Bijlage 1

Inleiding

Wijzigingen (>5m) waterverordening Provincie Zuid-Holland

Polder: Wassenaarschepolder (46)

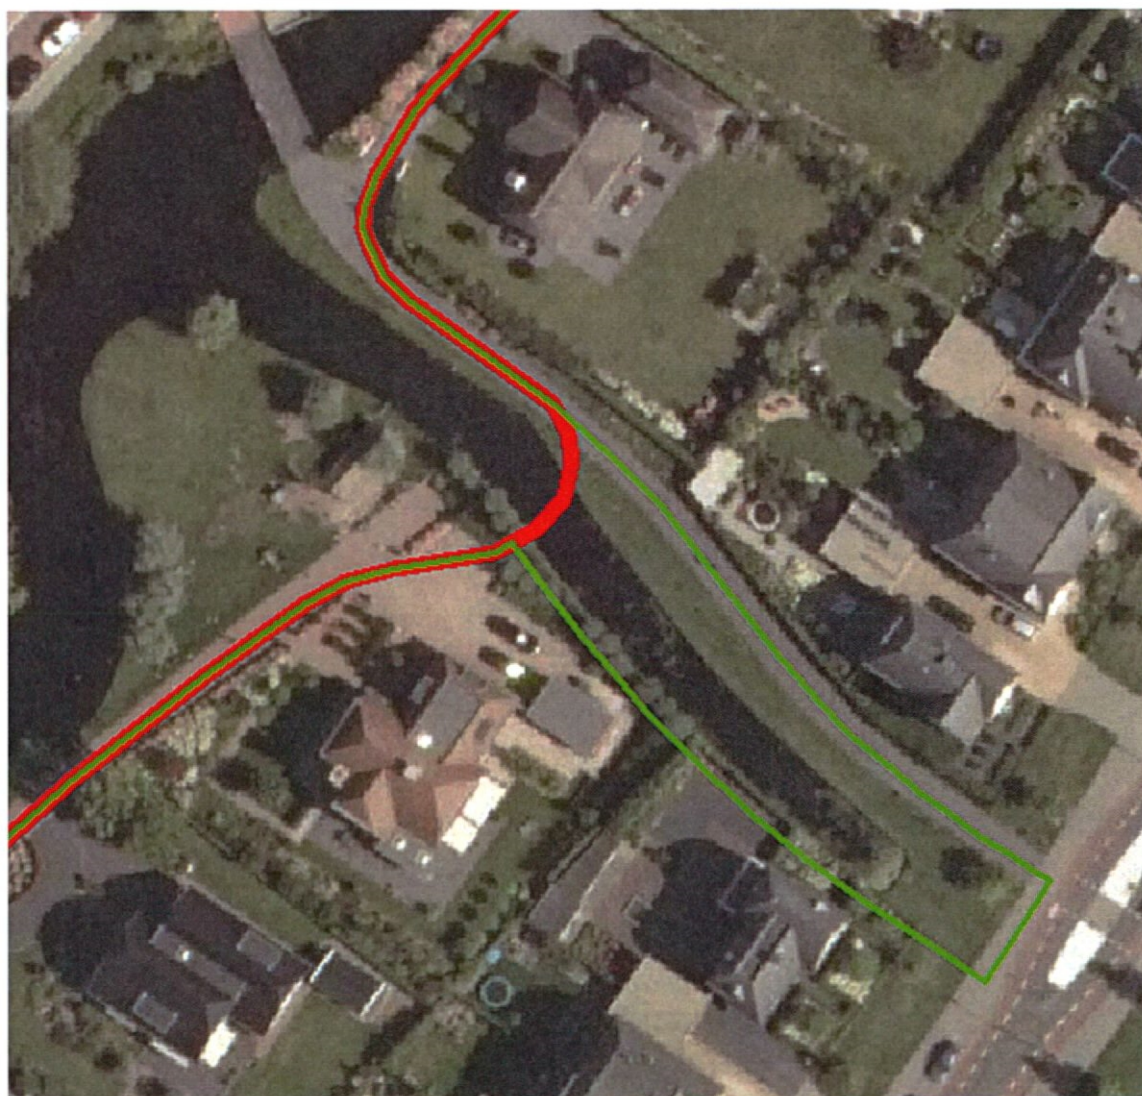
Toelichting: kering is verlegd wegens insteekhaven door oude kering
